Estudio de Impacto Ambiental Categoría II

Información Complementaria N°1

Proyecto Residencial Vivai Gardens.

SAN LUCIANO S.A.

*Plano de Anteproyecto en el
Anexo*

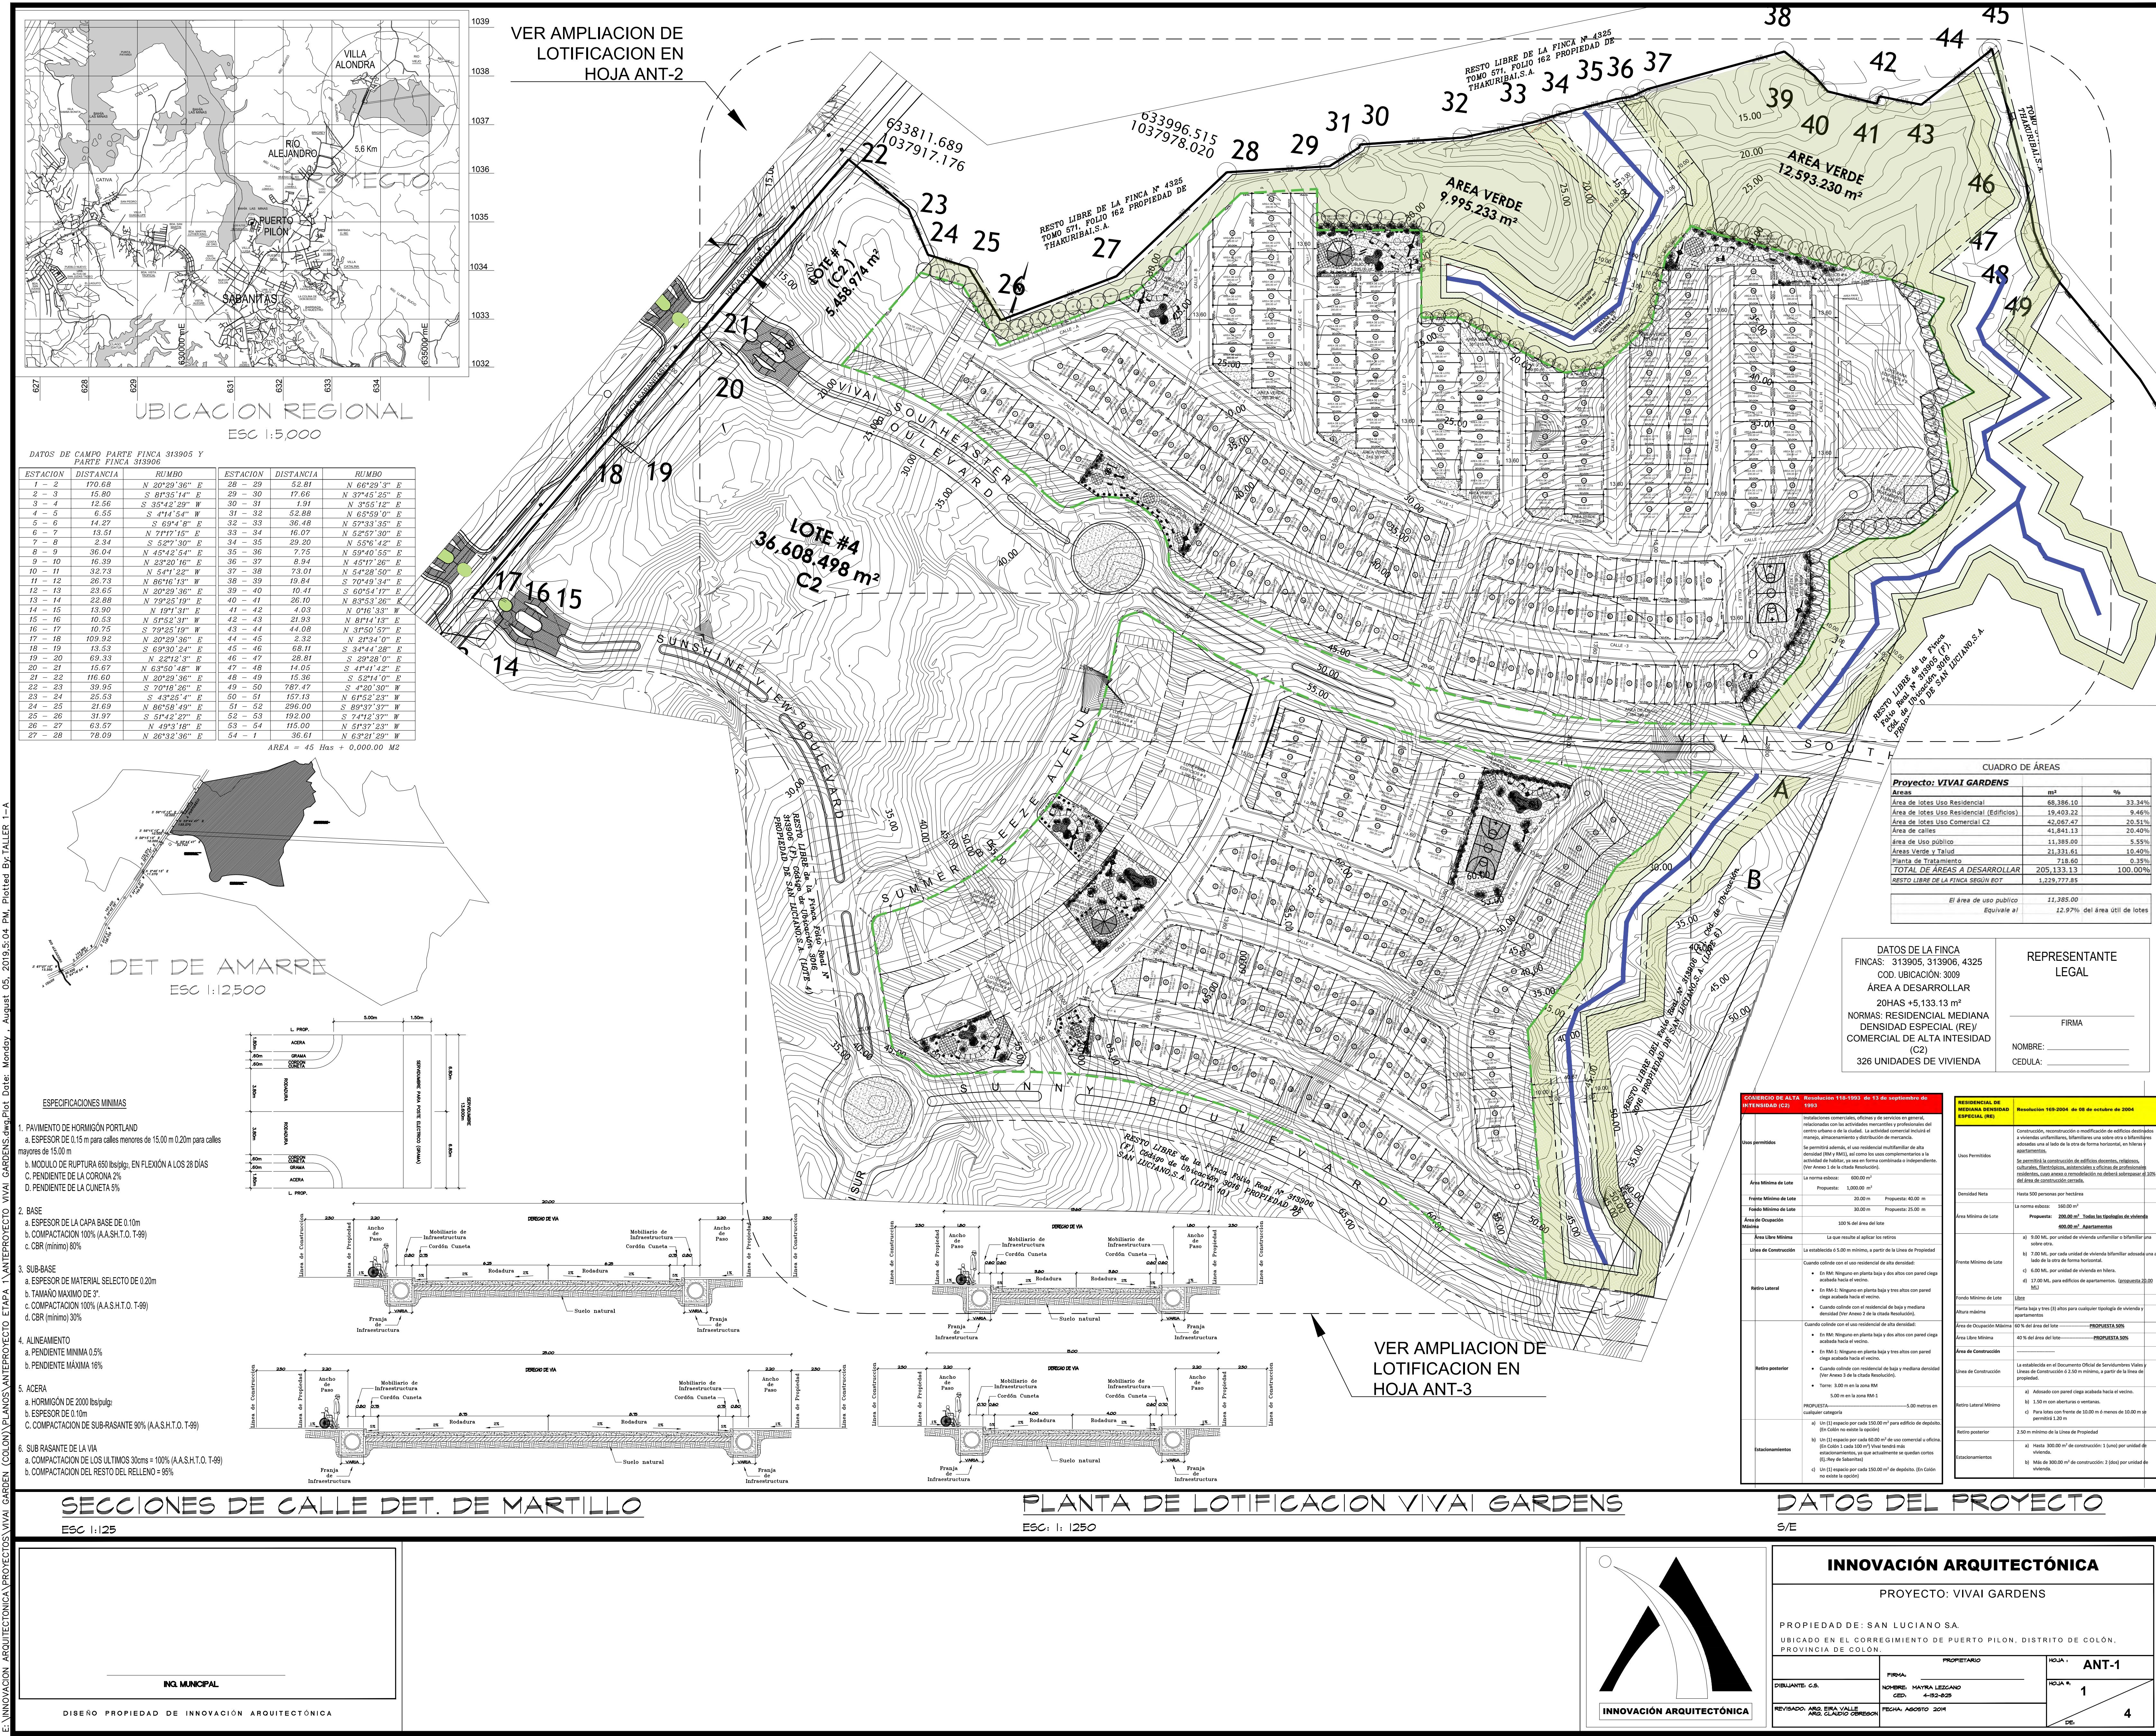
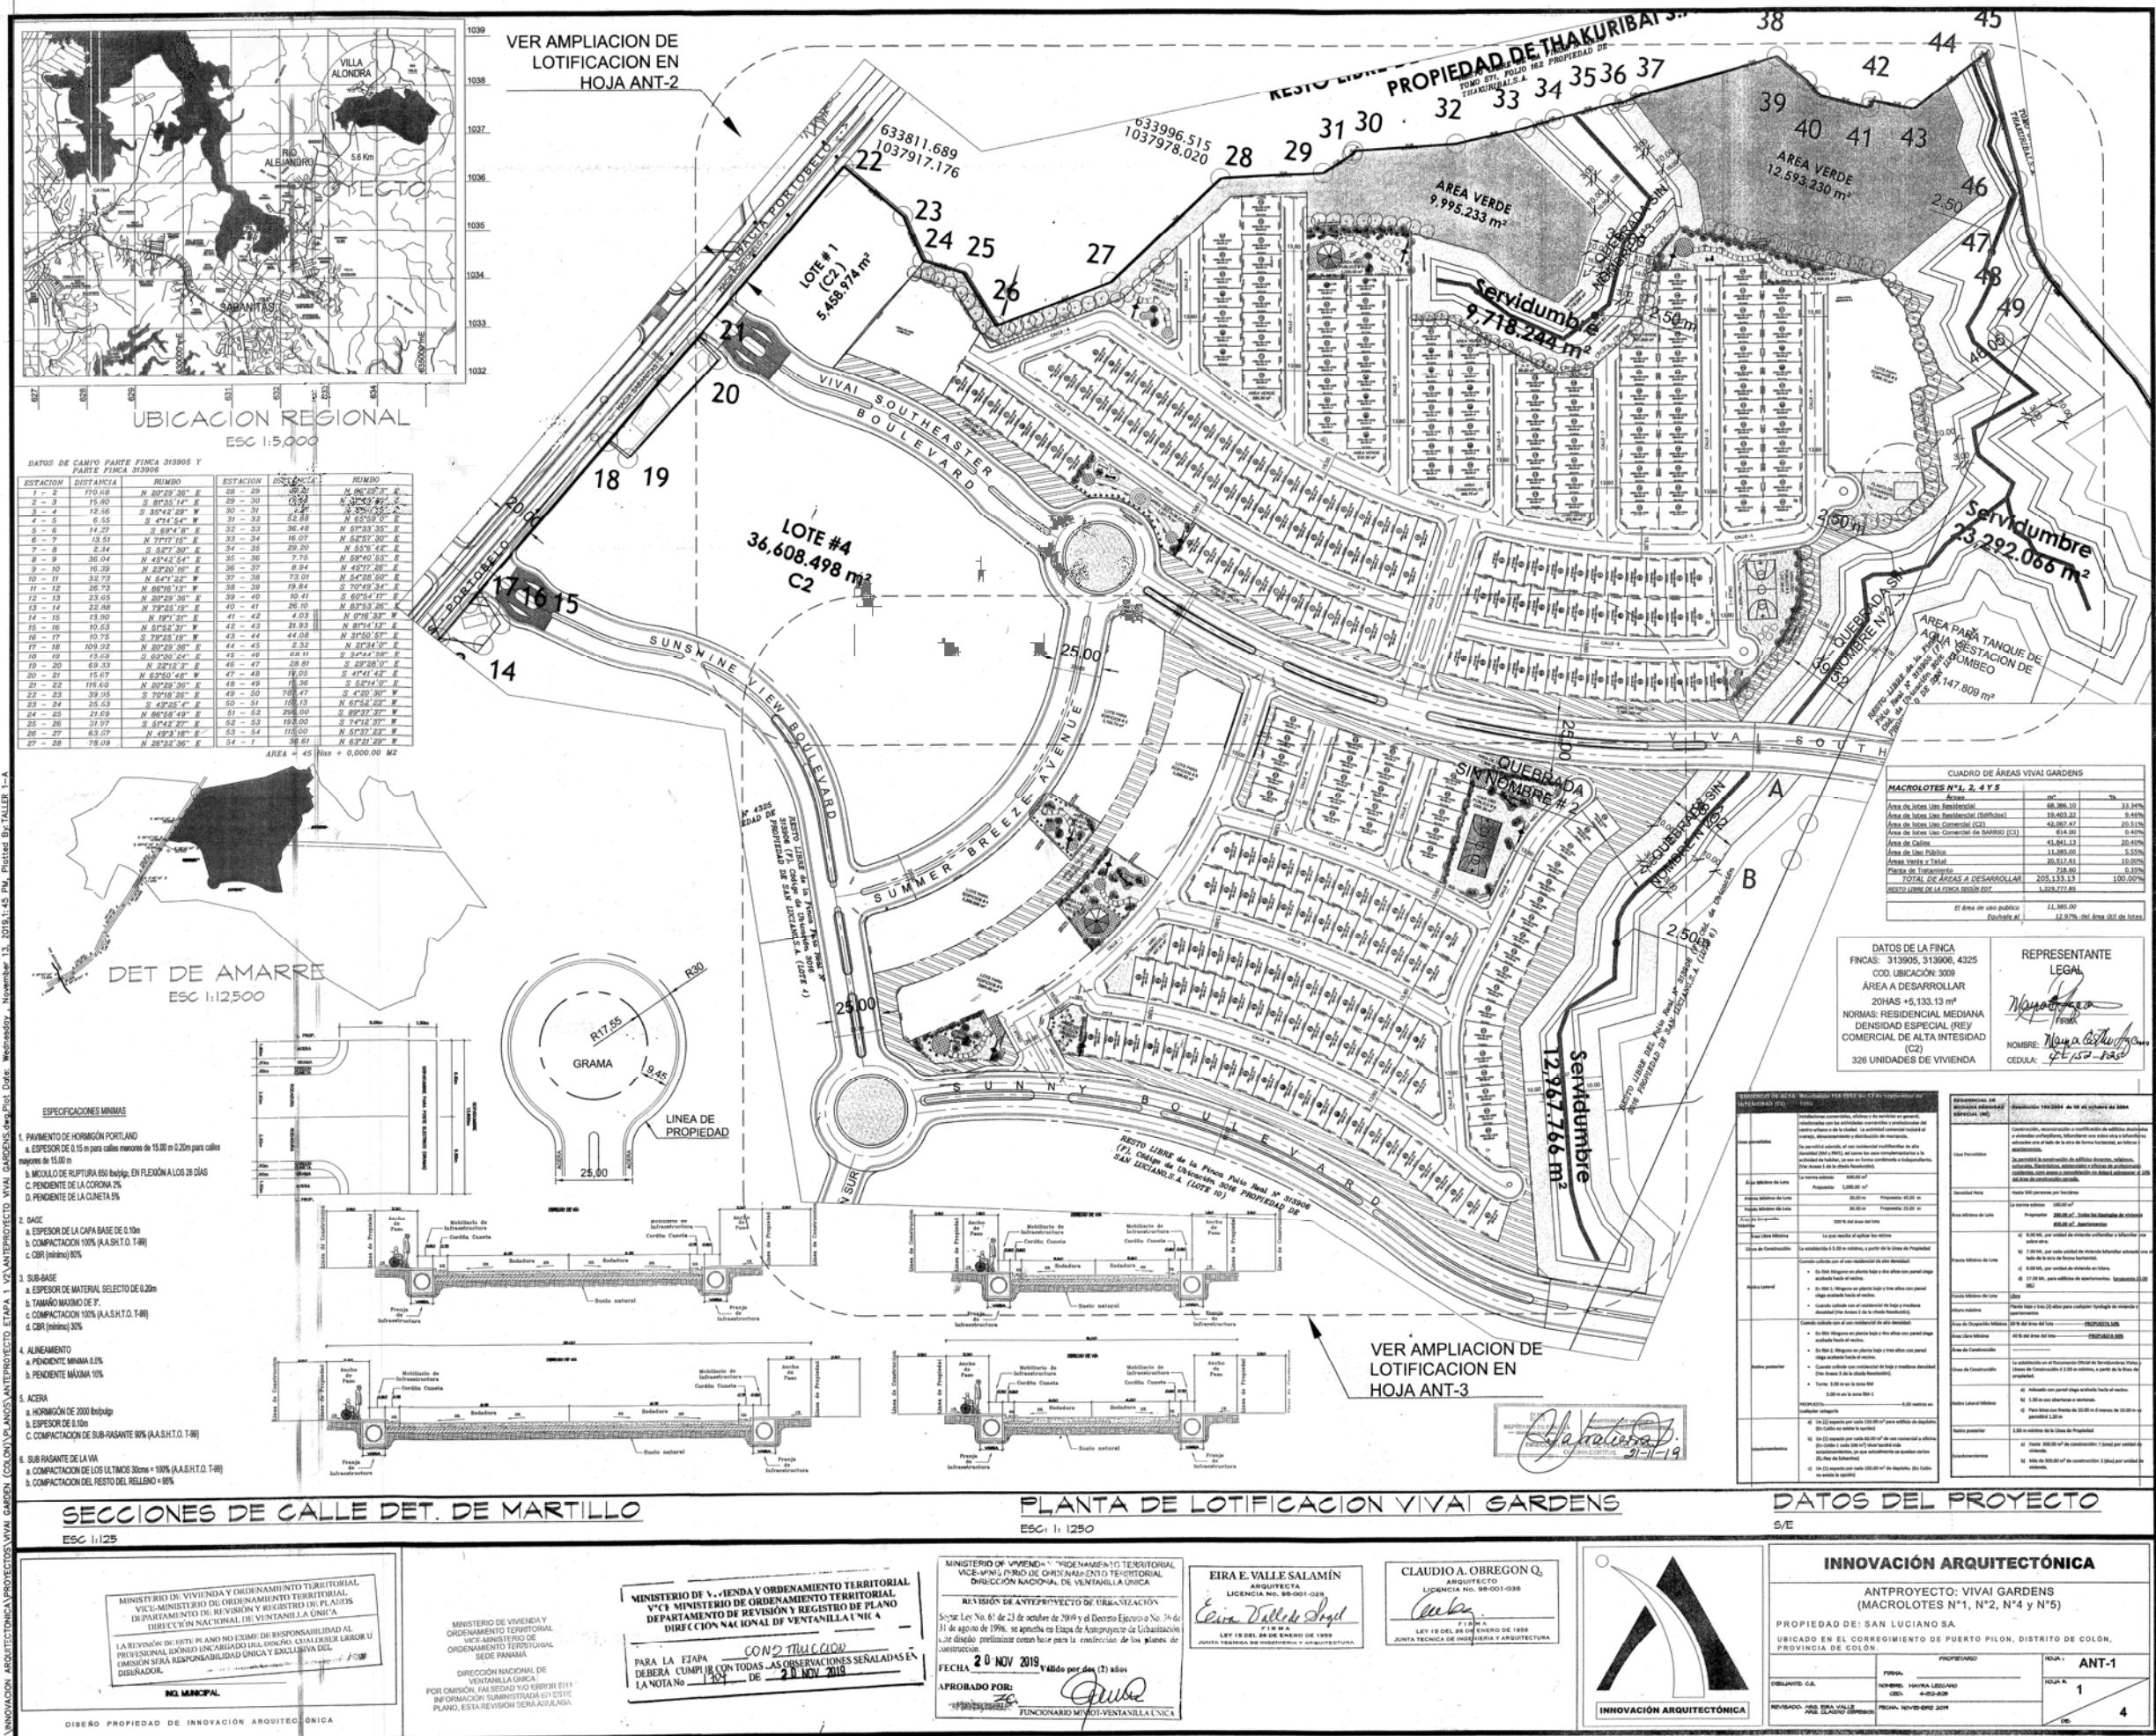
- c. Aclarar la cantidad de viviendas; toda vez que en la página 192 del EsIA señala que son 323 unidades de viviendas.
- d. Presentar plano legible con la cantidad de viviendas que se proponen construir.

1. Vías o vialidad para el desarrollo habitacional de los Lotes #2 y Lotes #5
2. Construcción de viviendas (una cantidad de 326 residencias unifamiliares en los Lotes #2 y Lotes #5). Ver Plano de Anteproyecto en el *Anexo C*.
3. Sitios de Depósito: parcelas agrupadas en el componente [C] del Cuadro 2.1, debe entenderse como las áreas destinadas a la colocación del material excedente del movimiento de tierra de los lotes del Componente [B y D].
4. Para una mejor visualización de los componentes o alcance de las obras y áreas objeto de este EsIA, la lectura debe estar acompañada del Plano de Usos de Suelo el cual incorporamos en el *Anexo D* de este documento.

Punto c): La cantidad de viviendas de acuerdo con el plano de anteproyecto son 326 residencias unifamiliares.
